Raadsbesluit

Onderwerp: vaststelling bestemmingsplan partiële herziening "Gemert-Bakel Stedelijke gebieden, oktober 2018"

Bijlage I: Nota van zienswijzen

Bijlage II: Ambtshalve aanpassingen

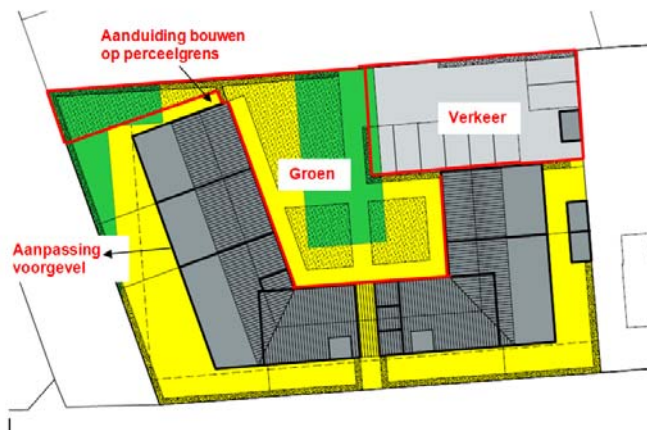
- planverbeelding:
 - o Alde-Biezenstraat 52-62 in Gemert: op de verbeelding is het volgende opgenomen bij de maatvoering: maximum bebouwingspercentage terrein (%): 4. Dit is niet correct. De maatvoering dient als volgt te worden gewijzigd: maximum bouwhoogte bijbehorende bouwwerken (m): 4;

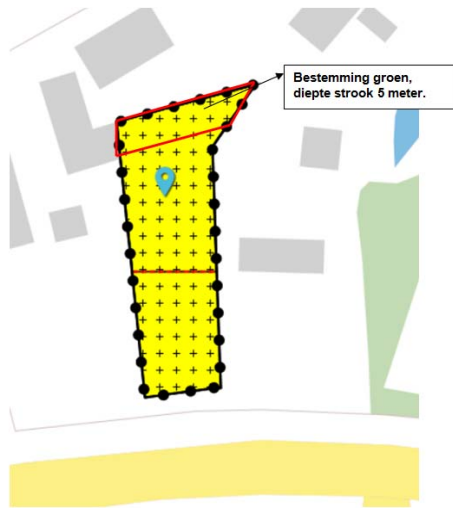
- o Nieuwe Uitleg 26-32 in Bakel: bij de verdere uitwerking van het plan heeft de initiatiefnemer een aantal aanpassingen doorgevoerd:
 - de voorgevel van de woningen is aangepast. Deze loopt nu in lijn met de andere voorgevels in de Bergstraat. Hierop wordt het bouwblok aangepast;

- door de aanpassing van de plattegrond is ook de overige inrichting gewijzigd. De verbeelding wordt hierop aangepast;

- in het hofje is ervoor gekozen een groen vlak aan te geven. In overleg met de gemeente wordt bij het verlenen van de aanvraag omgevingsvergunning een inrichtingsplan opgesteld;
- de bouwhoogte wordt gewijzigd naar maximaal 9 m;
- voor het huidige ontwerp is een bouwaanduiding ‘specifieke bouwaanduiding - bouwen in perceelsgrens toegestaan’ noodzakelijk.
- enkele technische punten aanpassingen:
 - o het maximaal aantal woonheden staat niet omschreven in de verbeelding. Binnen het plan zijn maximaal 7 woonheden toestaan. De verbeelding wordt hierop aangepast;
 - o het archeologisch onderzoek wijst uit dat de dubbelbestemming ‘waarde – archeologie’ verwijderd kan worden. De verbeelding wordt hierop aangepast;
 - o op de verbeelding is het volgende opgenomen bij de maatvoering: maximum bebouwingspercentage terrein (%): 4. Dit is niet correct. De maatvoering dient als

volgt te worden gewijzigd: maximum bouwhoogte bijbehorende bouwwerken (m): 4;
